改善箇所説明図

基準不適合発生箇所

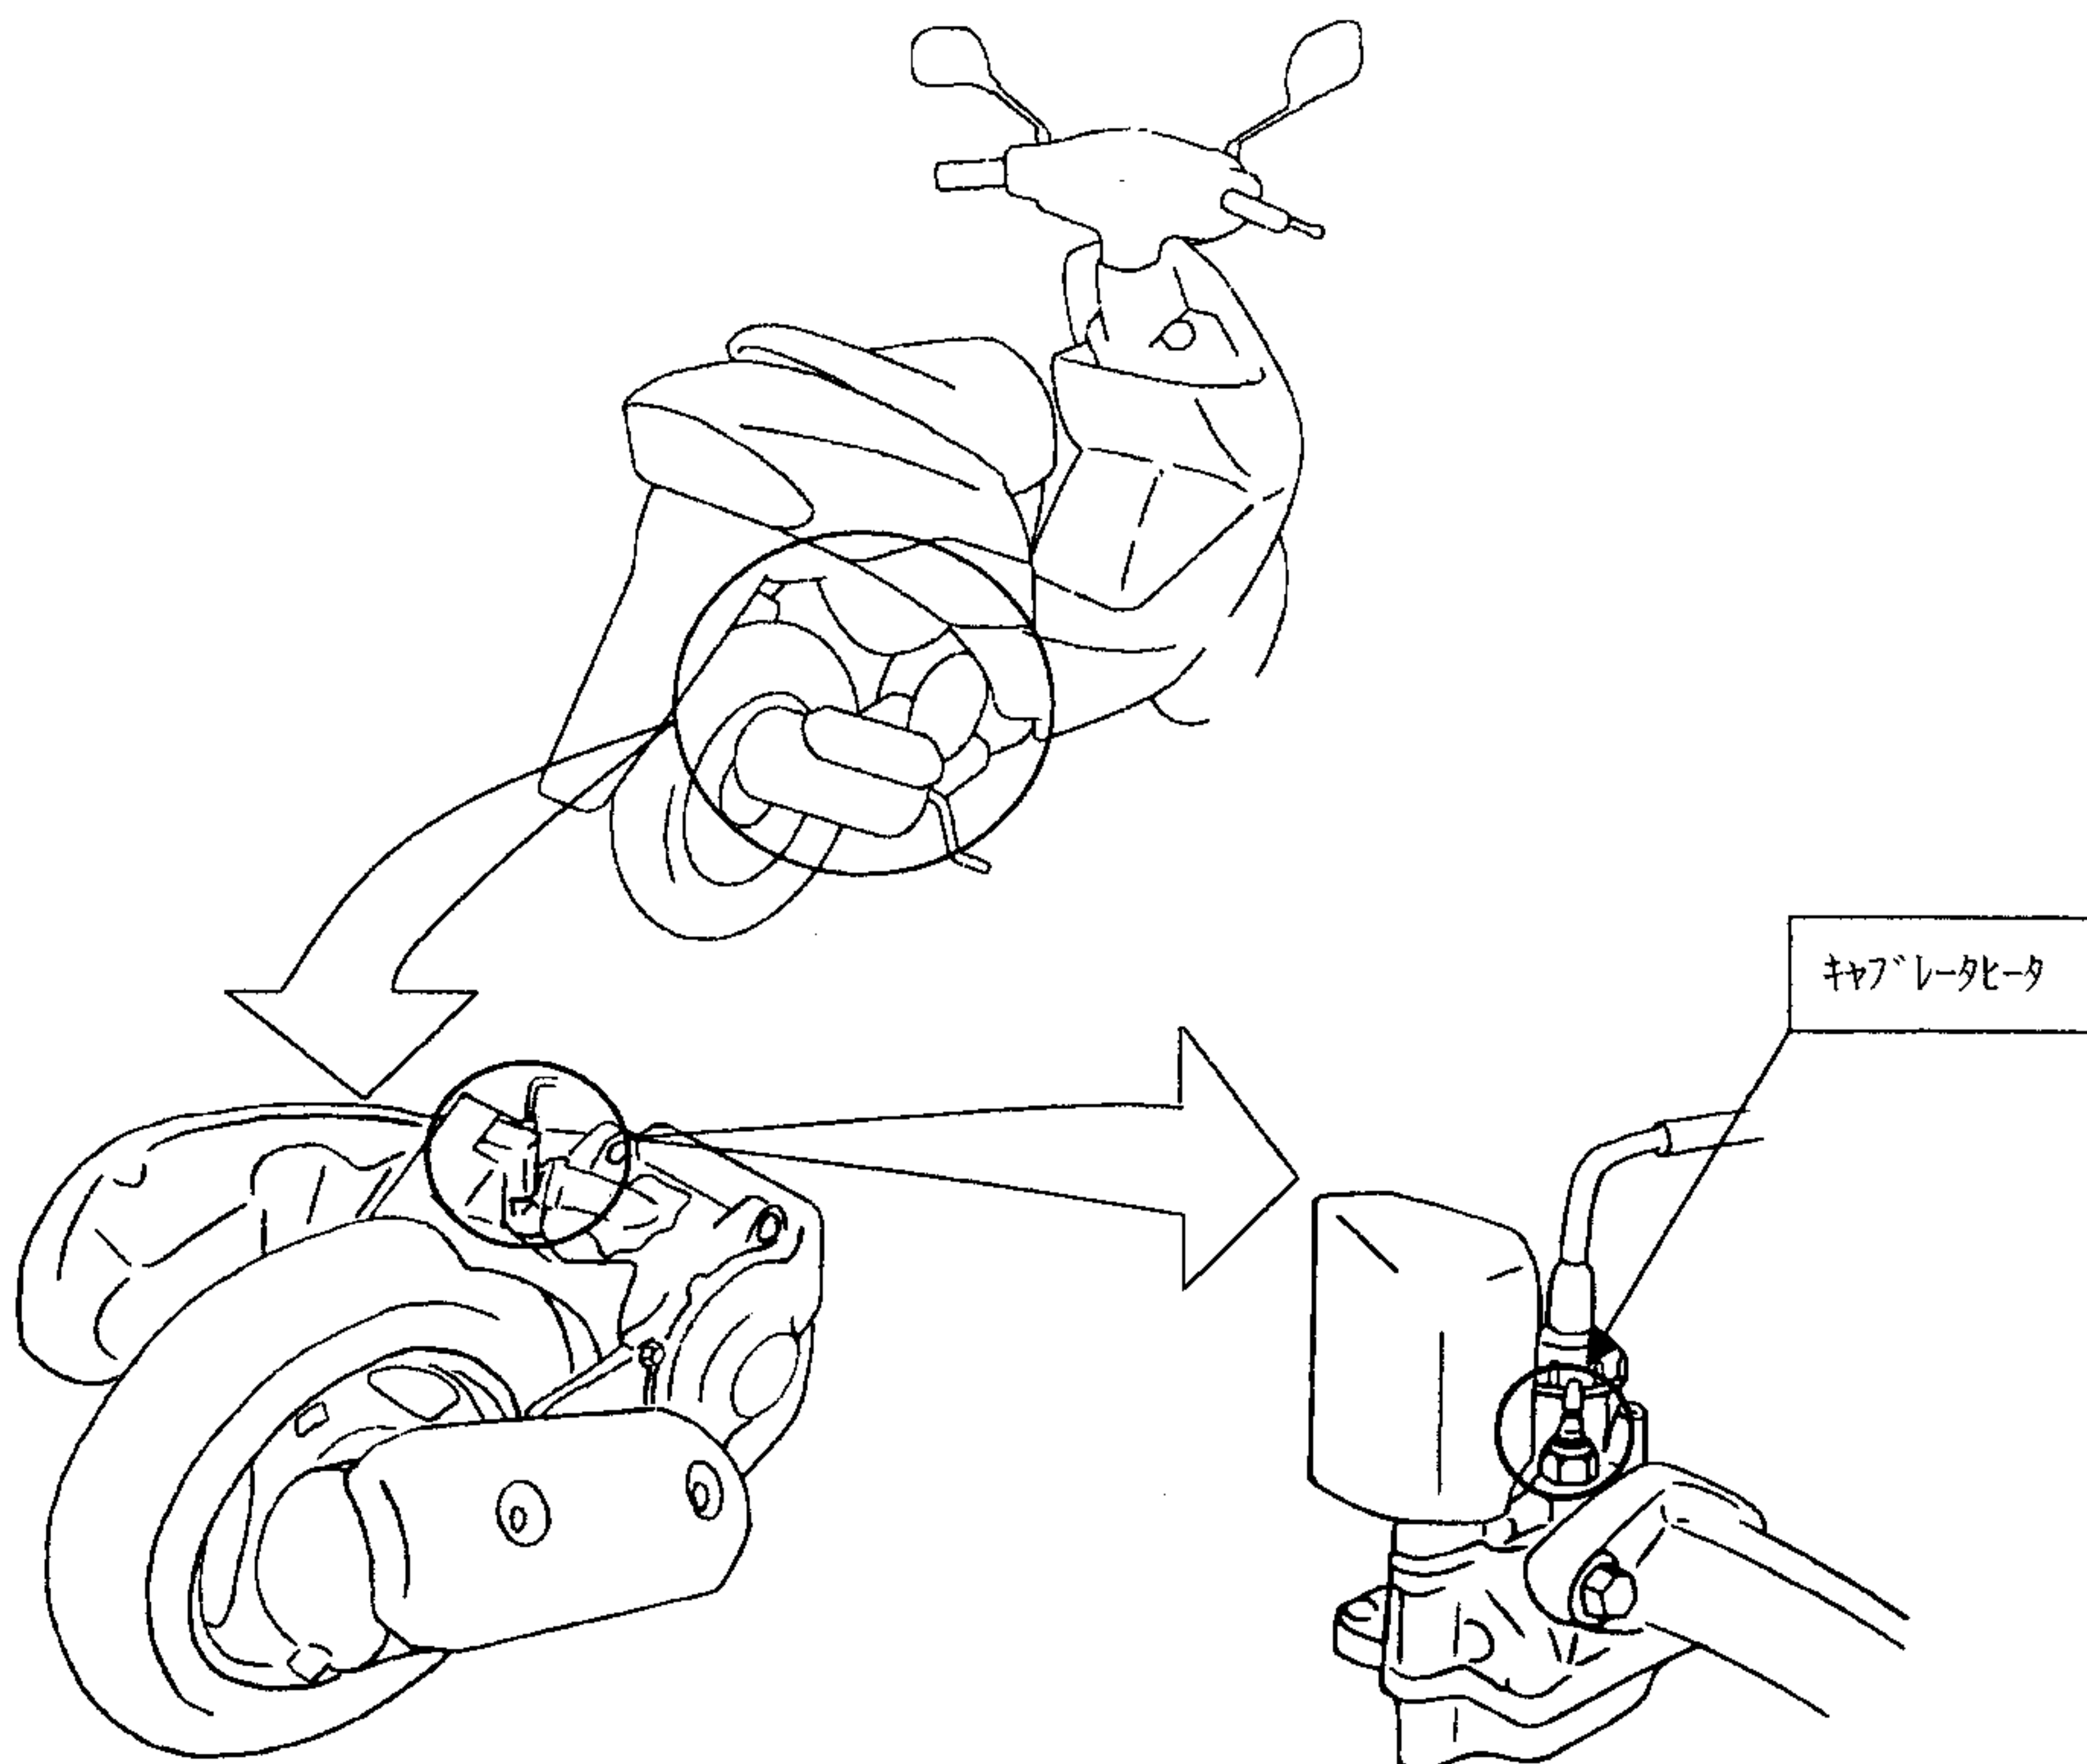
発電機からキャブレータヒータ（外気温が低い時にキャブレータを温めるもの）への電気回路が不適切なため、キャブレータヒータが作動した場合、キャブレータヒータに過大な電圧がかかる。そのため、キャブレータヒータの内部が高温となり短絡し、発電機からの電流が当該キャブレータヒータを経由してアースし、発電機からヘッドランプ等への電流の供給が無くなり、ヘッドランプ等が消灯するおそれがある。

リード線(追加)

全車両、ワイヤリングハーネスにリード線とリード線を固定するクランプを追加し、発電機からキャブレータヒータへの電気回路を変更するとともに、キャブレータヒータを新品に交換する。
